## Uitleg definitief ontwerp Hofstraat – Om 't Hof – Hofplein

*Figuur 1 Locatie Hofstraat, naast Antoniushof. Kijkend in zuidelijke richting*

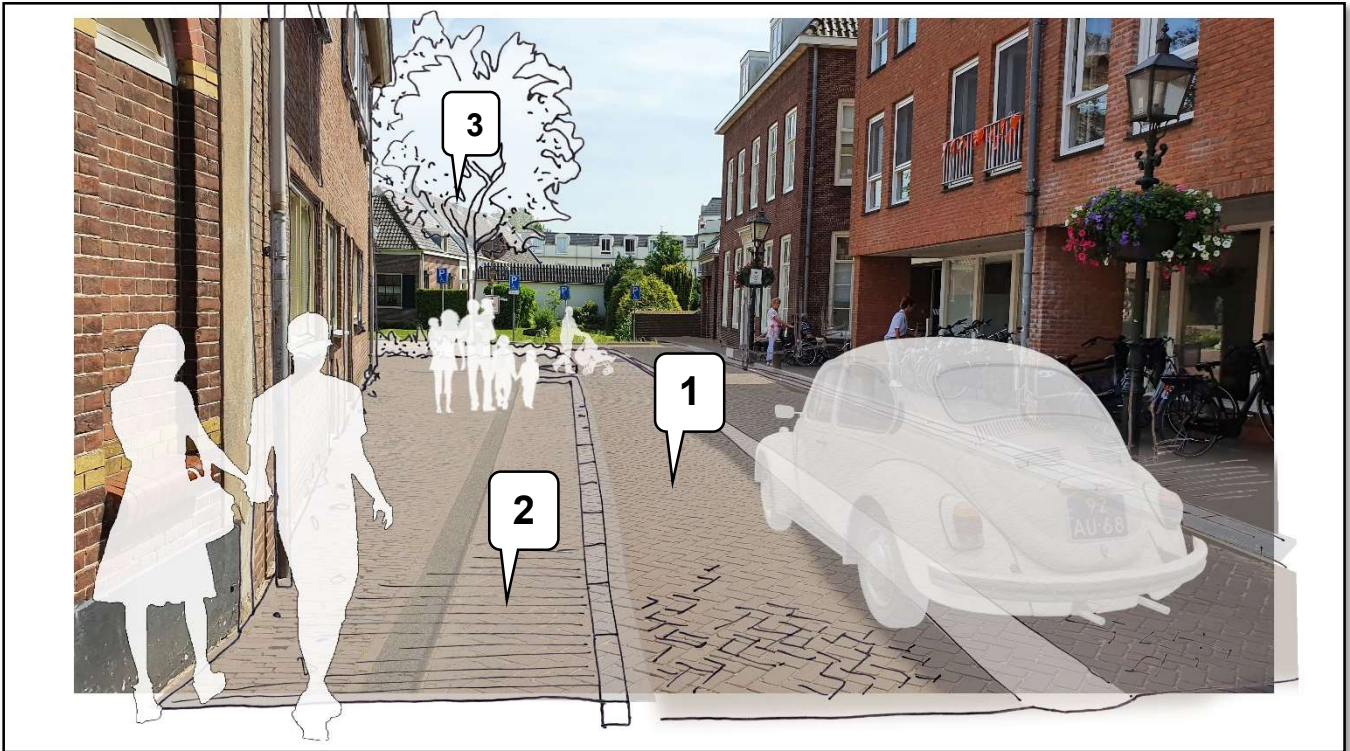
1. De rijbaan wordt 4,20 meter breed (die is nu variërend van 4,5 tot 6 meter breed) en wordt gemaakt van nieuwe rode straatbakstenen, een kleiner formaat dan de oude. In het midden van de rijbaan komt een strook van natuursteen. De beperkte breedte voorkomt te hard rijden en geeft meer ruimte voor een stoep en groen. De afwatering van regenwater vindt plaats in het midden van de weg. In het midden van de weg zitten straatkolken die aansluiten op een gescheiden regenwater afvoer. De afwatering naar het midden van de weg vermindert de overlast bij heftige regenbuien. Wanneer het heel hard regent, dan blijft het water staan waar het minst de bewoners tot last is: In het midden van de straat en niet bij de huizen.

**Verandering ten opzichte van het schetsontwerp: nieuwe klinkers in de rijbaan in plaats van hergebruik. Het worden klinkers die comfortabeler zullen fietsen.**

2. Aan de oostzijde van de Hofstraat en de noordzijde van Om 't Hof wordt de stoep overall minimaal 1,5 meter breed. De stoep blijft gescheiden van de rijbaan met een stoeprand. Hiermee creëren we een comfortabele en veilige looproute. De stoep wordt gemaakt van nieuwe straatbakstenen. Deze lopen (en rollen, denk aan rollator, kinderwagen, rolstoel) comfortabeler dan de huidige, oude straatbakstenen.

3. Op de hoek is ruimte voor een nieuw ruim plantvak met boom.

Figuur 2 Locatie Hofstraat, naast Commanderieje. Kijkend in zuidelijke richting.

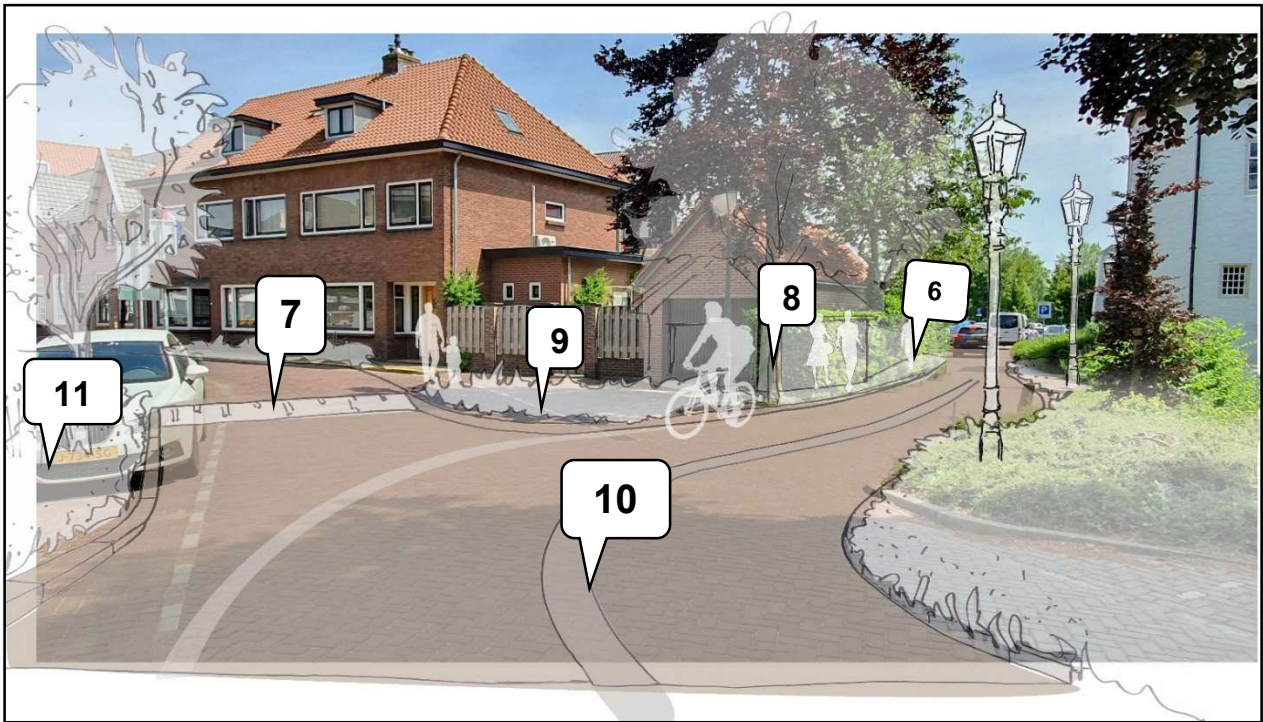
4. Tussen de kerk en de Commanderieje wordt de rijbaan van de Hofstraat verhoogd aangelegd: op gelijke hoogte met de bestrating naast de kerk en het trottoir aan de oostzijde van de Hofstraat. Hierdoor ontstaat een gelijkvloers plateau. In het plateau komen 2 cirkels van natuursteen.
5. **Verandering ten opzichte van het schetsontwerp: de gele bestrating rondom de Commanderieje blijft behouden en wordt uitgebreid tot de nieuwe breedte van de stoep. De natuursteen cirkel ter hoogte van de Commanderieje schuift iets op.**

Figuur 4 Locatie Om 't Hof, ter hoogte van huisnummer 15. Kijkend in oostelijke richting.

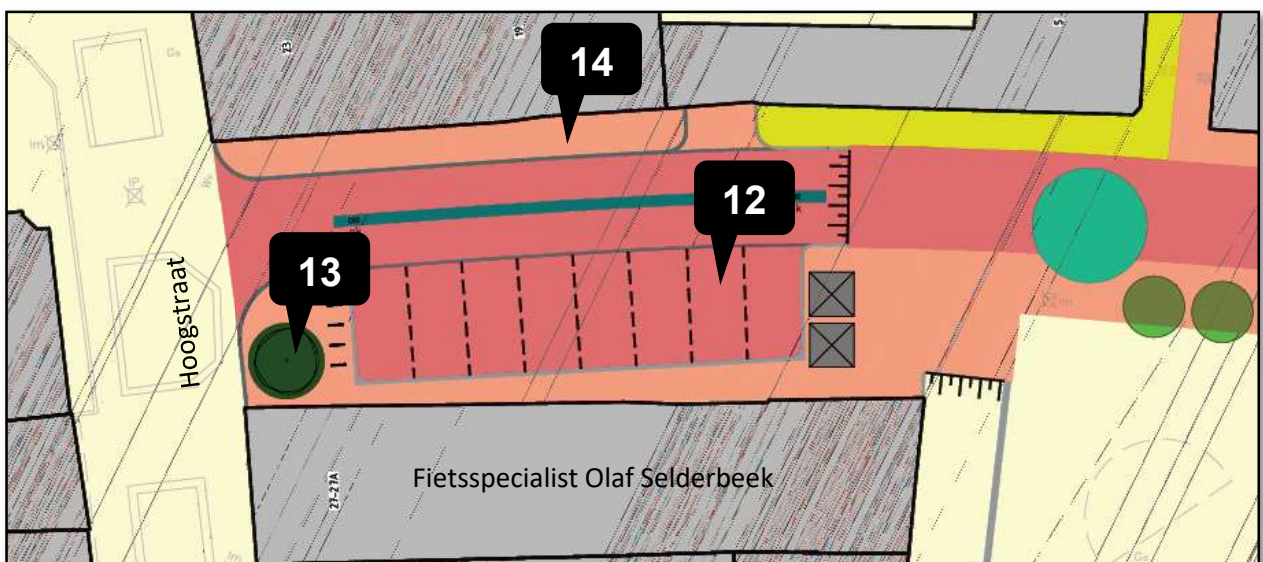
7. Op de weg tussen Om 't Hof en de Plaats komt een verhoogd plateau. Hiermee wordt gelijkvloers oversteken voor voetgangers mogelijk.
8. De beuk op de hoek blijft staan.
9. Op deze locatie worden nieuwe groenvakken gerealiseerd.
10. De strook natuursteen in het midden zorgt ook voor het markeren van de voorkeursroute voor fietsers. In dit nieuwe ontwerp hopen we dat fietsers die dwars door de stad fietsen, vaker de route over het Hofplein kiezen dan over het kasteelplein.
11. Op deze locatie wordt een nieuwe boom geplaatst.

Figuur 5 Locatie kruising Hoogstraat-Hofstraat. Het Noorden is links

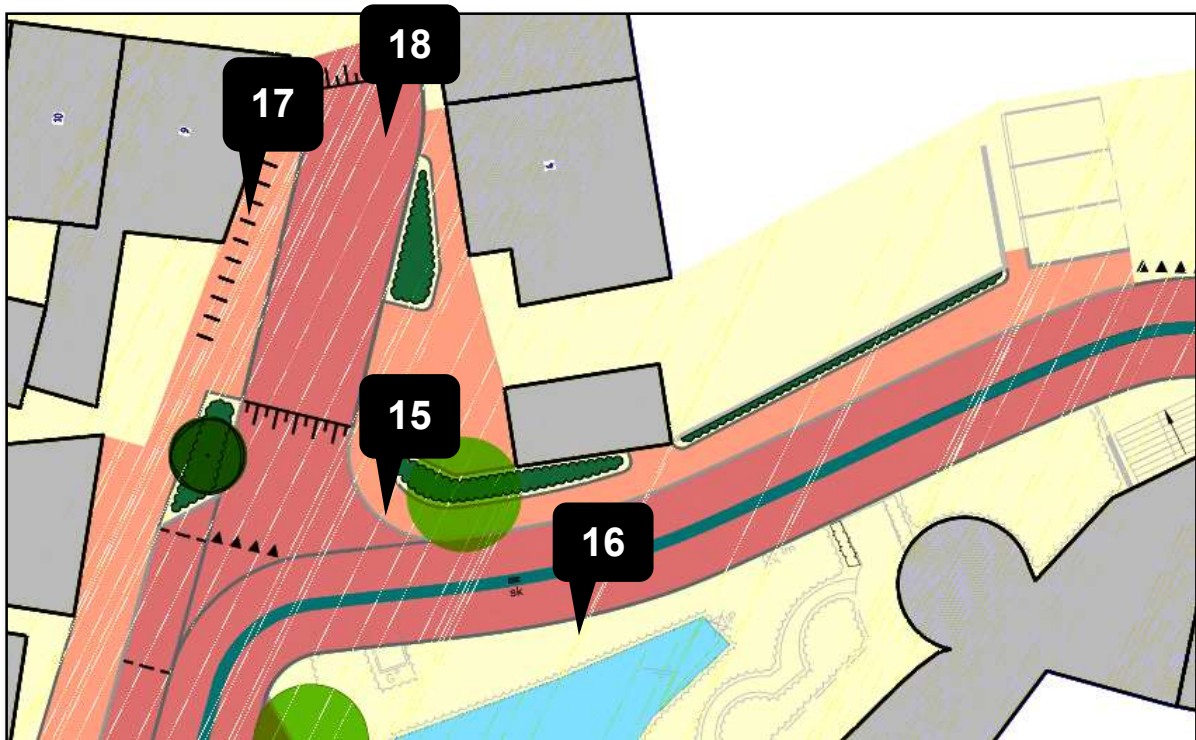
12. Verandering ten opzichte van het schetsontwerp: de parkeerplaatsen naast fietsspecialist Olaf Selderbeek blijven zoals ze zijn. Er verdwijnt alleen 1 parkeerplaats om plaats te maken voor fietsenrekken.

13. De boom op de hoek van de Hoogstraat – Hofstraat wordt vervangen omdat deze aan vervanging toe is.
14. **Verandering ten opzichte van het schetsontwerp: de stoep op deze locatie kan niet verhoogd aangelegd worden omdat er anders geen ruimte is om de parkeervakken in te draaien. Daarom wordt deze stoep verlaagd aangelegd.**
